TIL: Skien kommune  
v/Arild Helgesen

Dato: 03.04.2020  
Dokumentnr: 114038n1  
Prosjekt: 112647  
Utarbeidet av: Jon Adersen Gulbrandsen  
Kontrollert av: Geir Solheim

## Skien. Bøle faresone, kontroll prosjekterte sikringstiltak Geoteknisk kontrollrapport

Figur 2. Utsnitt av borplan med illustrasjon av prosjekterte tiltak i den nordlige delen av faresonen fra ref. [9].

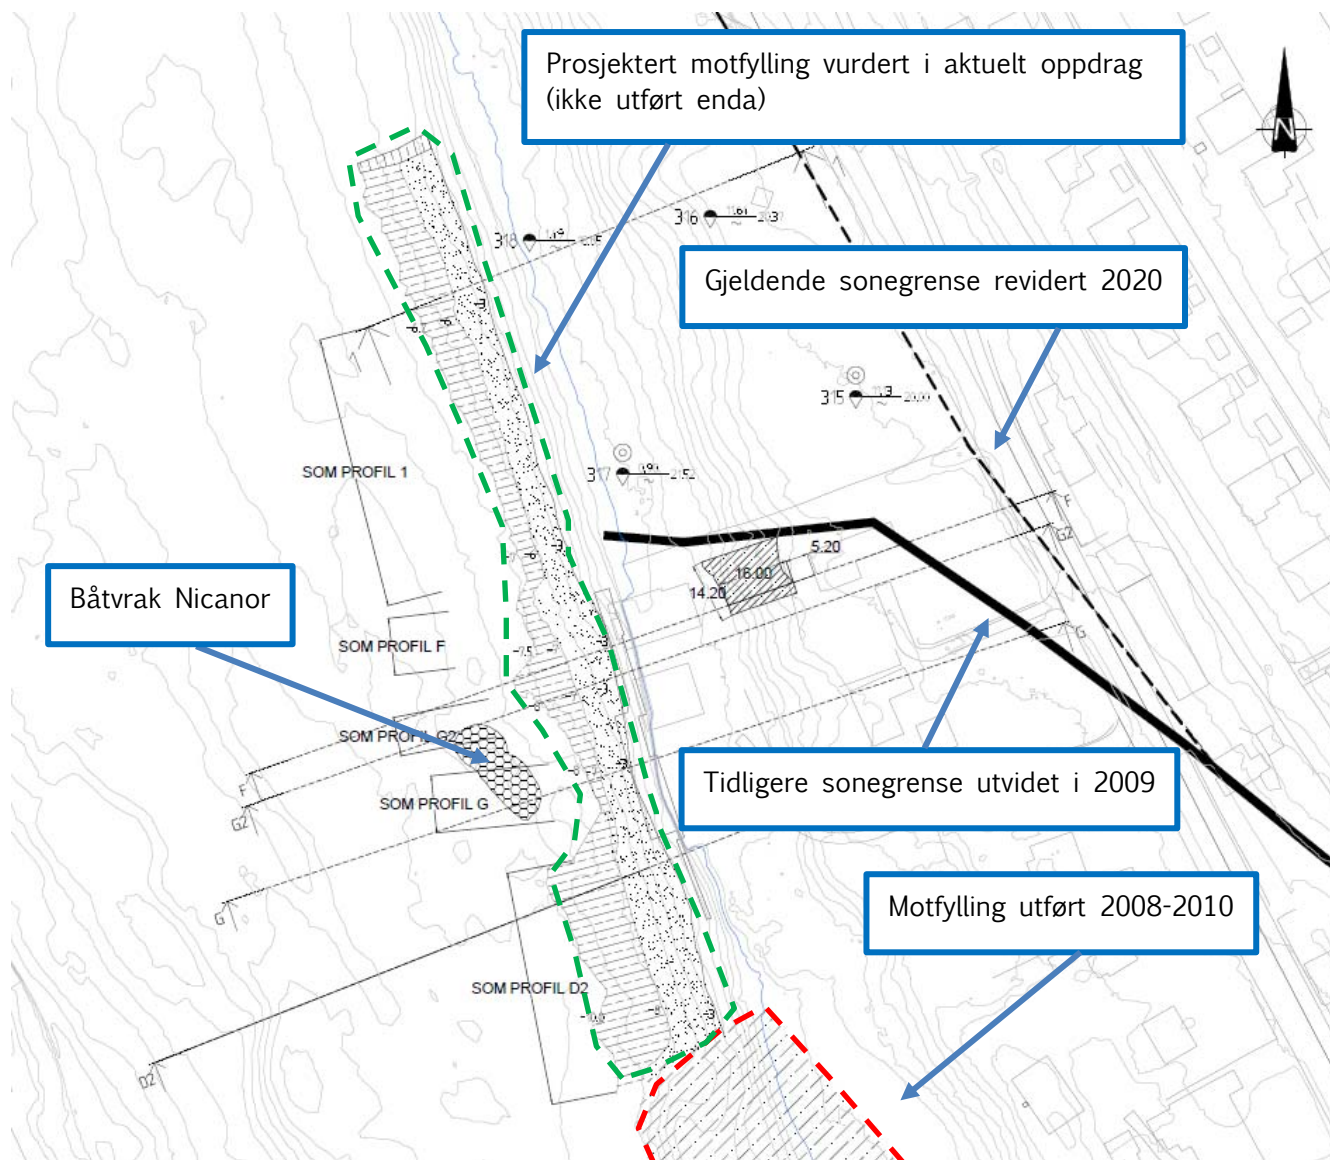
<p>Omfang av utførte grunnundersøkelser</p>	<p>Det er utført omfattende grunnundersøkelser i flere omganger både på land, samt ute i elva ved båtvraket i nord.</p> <p>Grunnundersøkelsene vurderes å gi tilstrekkelig grunnlag for avgrensning av faresonen, samt vurdering av stabiliteten og prosjektering av sikringstiltak både på land og i elvekanten.</p>	<p>Ok.</p>
<p>Krav til sikkerhetsfaktor.</p>	<p><u>Sikkerhetsfilosofi for prosjektering av stabiliserende tiltak innenfor faresonen</u></p> <p>Prosjekterte sikringstiltak innenfor faresonen skal i utgangspunktet forbedre dagens situasjon og sikre eksisterende bebyggelse, men det er også ønskelig å sikre den sørlige delen av faresonen, sør for tomtegrensen ved Bølevegen 130 (ca. ved profil F-F på figur 2), slik at denne delen av</p>	<p>Ok.</p>

<p>faresonen tilfredsstillter kravene i TEK17 for ny bebyggelse i tiltakskategori K4. Videre mot nord og innenfor en sone på ca. 100 m fra tomtegrensen ved Bølevegen 130 er det prosjektert tiltak som bedrer situasjonen, men ikke nødvendigvis tilfredsstillter kravene for ny bebyggelse.</p> <p>Enda videre mot nord er det ikke planlagt stabiliserende tiltak, da det er vurdert at et potensielt løsneområde i dette området ikke vil kunne nå ned til eksisterende bebyggelse sør for tomtegrensen ved Bølevegen 130.</p> <p>Basert på referat fra møte den 08.10.2019 har vi forstått at NVE og NGI er enig i denne sikkerhetsfilosofien.</p> <p><u>Krav til sikkerhetsfaktor i den sørlige delen av faresonen</u></p> <p>Som det fremgår av geoteknisk rapport ref. [9] er krav til sikkerhetsfaktor bestemt iht. NVE's veileder ref. [13]. Da prosjektet er plassert i tiltakskategori K4 og faresonen er klassifisert i «lav» faregradsklasse, er krav til sikkerhetsfaktor <math>F=1,4</math> eller prosentvis forbedring etter kurve «forbedring» i NVE's veileder.</p> <p>Krav til sikkerhetsfaktor for lokalstabilitet av fyllingsfronten i elvekanten er fastsatt iht. absolutt krav til sikkerhetsfaktor i Eurokode 7, dvs. <math>F=1,4</math> for udrenerte analyser og <math>F=1,25</math> for drenerte analyser.</p>

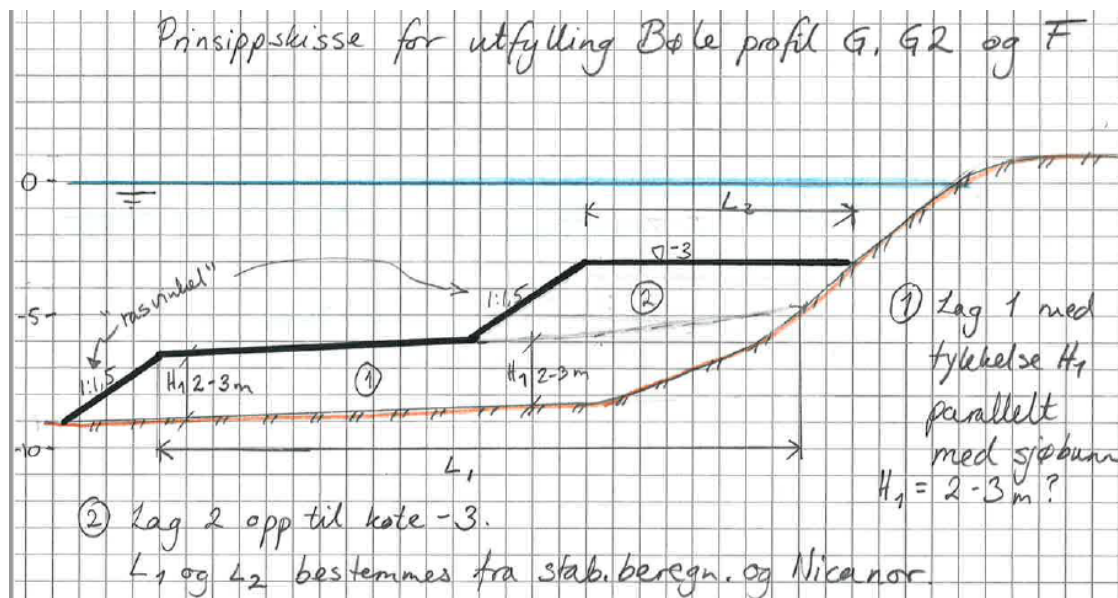
2) NVE ønsker at NGI sjekker om det er mulig å få til motfylling i profil G2, G og F opp til kote -3, under forutsetning at prosentvis forbedring iht TEK17 og lokalstabilitet ivaretas. For anleggsteknisk utførelse av fyllingene er det praktisk å kunne legge de ut i jevne lag (med faste lagtykkelser parallelt med sjøbunn) fra splittlekter før innerste tilpassing opp til kote -3. Lagene kan trappe av i fronten, med rasvinkel fordi det fra 5-10 m dyp er vanskelig å få dette til nøyaktig. Se prinsippskisse under – denne må tilpasses profilene og beliggenheten av Nicanor.

I profil D2 kan fyllingen gå opp til kote 0.

NGI må vurdere geoteknisk toleranse i fht både lokalstabilitet og tilstrekkelig øking av områdestabilitet. NVE kan også gi innspill til NGI om anleggsteknisk toleranse.

# Beregning G-G\_2-GT

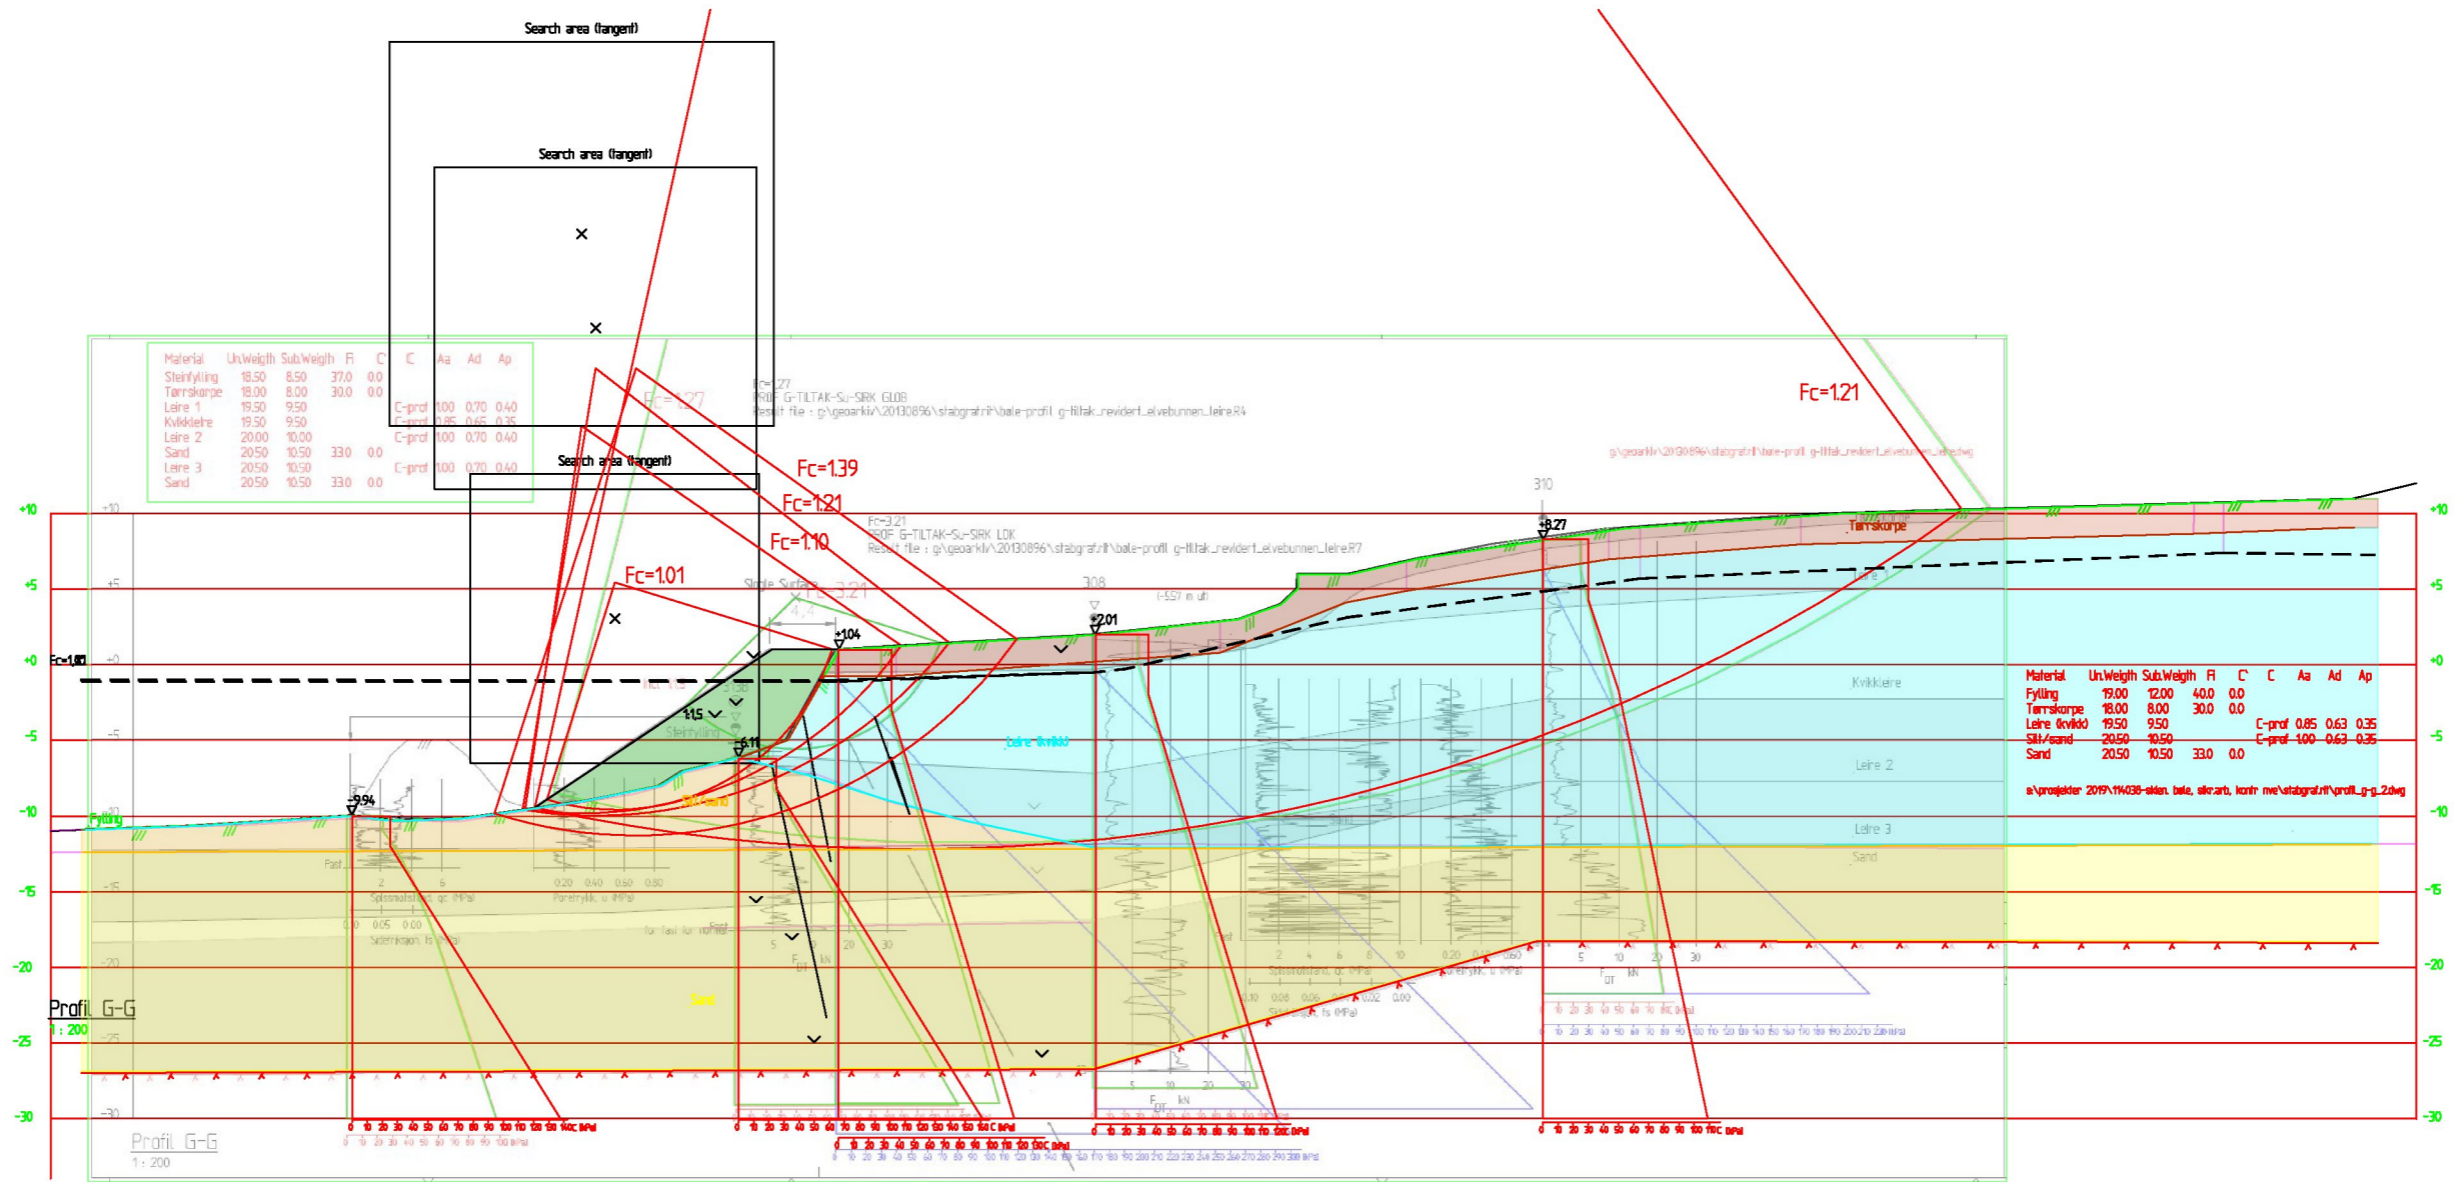
<p>Stikkprøvekontroll og kontrollberegninger.</p>	<p>Innledningsvis ble det utført en grov overslagsberegning i profil G-G, der det var planlagt en ca. 10 m høy motfylling med skråningshelning 1:1,5 i elva og ned mot båtvraket. Da overslagsberegningen viste tilnærmet labil tilstand ble det utført mer detaljerte kontrollberegninger i GeoSuite stability.</p> <p>Utførte kontrollberegninger er vist i vedlegg 2.</p> <p>Beregninger utført for tidligere prosjektert motfylling i elva med overkant på kote +1 viser for lokale glideflater lav og uakseptabel sikkerhet med sikkerhetsfaktor på <math>F=1,05</math> for udrenert analyse.</p> <p>Det ble i tillegg utført beregninger for en mindre motfylling i elva med overkant på kote -2, som innspill til prosjekterende, som viser tilfredsstillende sikkerhet for både lokalstabilitet og prosentvis forbedring for lange glideflater. Disse resultatene gir bra</p>	<p>Ok.</p>

Beregnings nr.	Analyse	Sikkerhetsfaktor	Kommentar
PROFIL_G-G_2	Totalspenning	1,01 lokalstabilitet 1,21 stor glideflate <b>NGI 1,27 stor glideflate</b>	Prosjektert støttefylling (uten terrenglast) Parametere forskjellige fra NGI: <ul style="list-style-type: none"> <li>- Lagdeling (mer konservativ)</li> <li>- Parametere sprengstein (mer konservativ)</li> <li>- ADP faktorer (mer konservativ)</li> <li>- Su-profiler (litt mindre konservativ for lange flater)</li> </ul>
PROFIL_G-G_6	Totalspenning	1,05 - lokalstabilitet <b>NGI 1,22 lokalstabilitet</b> 1,33 stor glideflate <b>NGI 1,27 stor glideflate</b>	Prosjektert støttefylling Parametere forskjellige fra NGI: <ul style="list-style-type: none"> <li>- Parametere sprengstein (mer konservativ)</li> <li>- Su-profiler (litt mindre konservativ for lange flater)</li> </ul> <p><i>NB! Terrenglast tilnærmet ingen betydning kritiske flater.</i></p>
PROFIL_G-G_7	Totalspenning	1,21 - lokalstabilitet <b>NGI 1,22 lokalstabilitet</b> 1,32 stor glideflate <b>NGI 1,27 stor glideflate</b>	Prosjektert støttefylling Parametere forskjellige fra NGI: <ul style="list-style-type: none"> <li>- Su-profiler (litt mindre konservativ for lang flater)</li> </ul>
